JEZ SALM, SVITAVA Ř.KM. 35.9, BLANSKO – SANACE PRACOVNÍCH SPÁR

Technický návrh sanace

Dodatek č. 1

- Mezi smluvními stranami byla dne 12. 7. 2022 uzavřena smlouva o dílo, jejímž předmětem je závazek zhotovitele provést pro objednatele dílo (stavební práce) s názvem „**Svitava, Blansko, oprava podjezí a nadjezí Salmova jezu**“, číslo smlouvy objednatele 1561/2022-SML (dále jen „smlouva o dílo“).

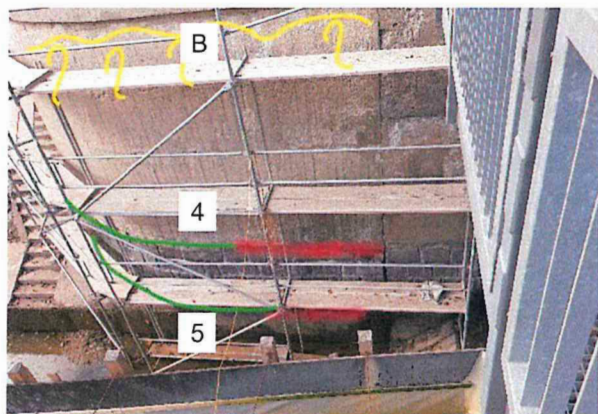
Vlastní prohlídkou byla definována následující problematická místa, která zástupce investora společně s dodavatelem prací „kvantifikovali“ na fotografiích zaslaných e-mailem dne 07.10.2022. Jedná se o:

- Pracovní spáry v BK břehových pilířů a křídel a středního pilíře, vzniklých při betonáži těchto konstrukcí.
Charakterizovány jsou relativně malou šířkou, na mnoha místech se stopami sanytru, což svědčí o aktivních průsacích vody (atmosférické nebo říční) v minulosti. Po odstranění sanytru otryskáním je přítomnost vody ve spárách zjistitelná pohmatem.
Pravděpodobně tyto spáry nebyly osazeny žádným těsnicím profilem, ani nebyly ošetřeny kontaktním můstkem pro lepší spojení betonů z jednotlivých etap betonáže (vzhledem k datu vzniku konstrukce nelze toto očekávat).

- Pracovní spáry na styku BK a KZ pilířů a křídel v oblasti vývaru.
Charakterizovány jsou poměrně velkou šířkou, především v hlubších místech konstrukce, což vzhledem k jejich umístění (1. v úrovni kolísající hladiny vody, 2. u dna vývaru) může znamenat riziko výskytu kaveren v konstrukci, zejména v kamenném zdivu. Přítomnost těsnicího profilu nelze očekávat ani zde.

- Pracovní spáry v oblasti pod římsami břehových pilířů a křídel.
Charakterizovány jsou rozsáhlými plochami výkvětů minerálních solí (sanytru).

- červeně** spára, požadovaný rozsah sanace dle investora
- zeleně** spára, požadovaný rozsah sanace dle zhotovitele
- žlutě** plocha se sanytrem, návrh rozsahu sanace dle zhotovitele
- modře** spára, návrh rozsahu dle zpracovatele návrhu sanace
- A, 1 ... identifikační označení spáry

Specifikace doporučeného rozsahu sanace – doplnění

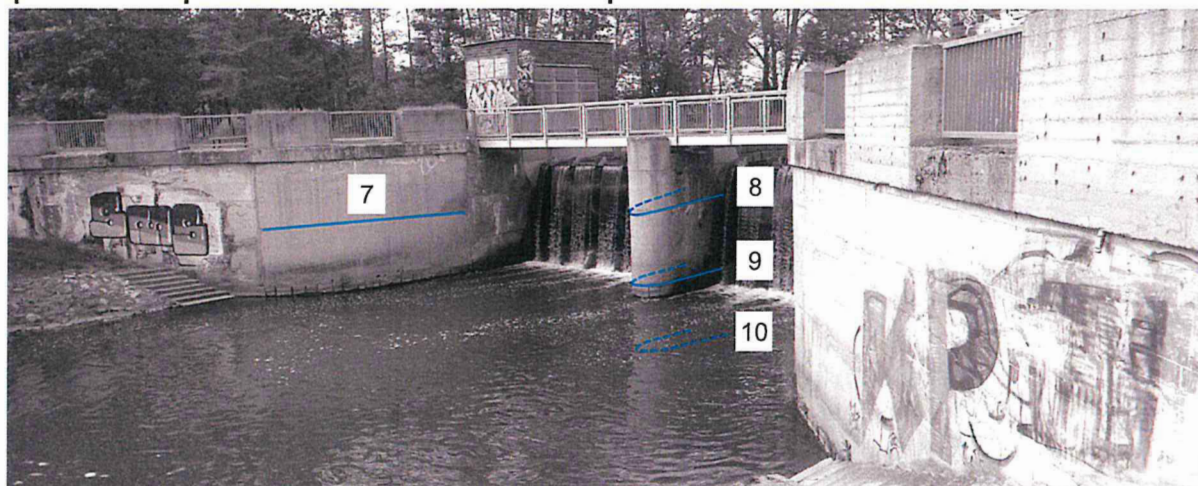
Pravý břehový pilíř a středový pilíř

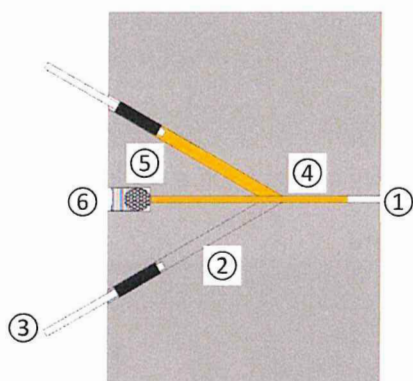
- Pracovní spáry v BK břehových pilířů a křídel a středního pilíře, vzniklých při betonáži
 - Spáry č. 1, 7, 8 (viz foto na str.3)
 - Principem řešení pro zajištění dlouhodobé životnosti sanace bude utěsnění a vyplnění pracovní spáry v podstatné tloušťce BK ($\frac{1}{3}$ až $\frac{1}{2}$ tloušťky BK) a vytvoření funkční podoby dilatační spáry (DS) na líci konstrukce, která bude schopna přenášet pohyby od objemových změn masivní konstrukce. Nebude tak docházet ke vzniku trhlin v reprofilovaných plochách BK břehových a středového pilíře.

- Způsob sanace:
 - Utěsnění a vyplnění spáry tlakovou injektáží pryskyřicí na chemické bázi. Vzhledem k malé tloušťce pracovní spáry navrhujeme použití dvousložkové polyuretanové (PUR) pryskyřice **CarboPur WF** (podrobnosti viz Technický list v příloze). Aplikace přes injekční pakry instalované do vrtů \varnothing 14 mm podél pracovní spáry (vrtáno střídavě).

- Uzavření spáry na povrchu BK trvale pružným tmelem, aplikovaným do vyřezané drážky o rozměrech $\text{š} \times \text{h} = 20 \times 45$ mm. Vzhledem k potřebným parametrům tmele doporučujeme použití jednosložkového trvale pružného tmele na bázi silanu, určeného pro tmelení dilatačních spár **CarboLan M** (podrobnosti viz Technický list v příloze). Do drážky musí být před aplikací tmele osazen PE těsnicí provazec nebo pásek (např. Mirelon), aby se zabránilo přilnutí tmele na dno drážky.

- ① Pracovní spára v BK
- ② Vývrt \varnothing 14 mm pro instalaci pakry
- ③ Pakr pro aplikaci injekční pryskyřice PUR
- ④ Spára vyplněná injekční pryskyřicí CarboPur WF
- ⑤ PE provazec zasunutý do vyřezané drážky
- ⑥ Trvale pružný tmel CarboLan M
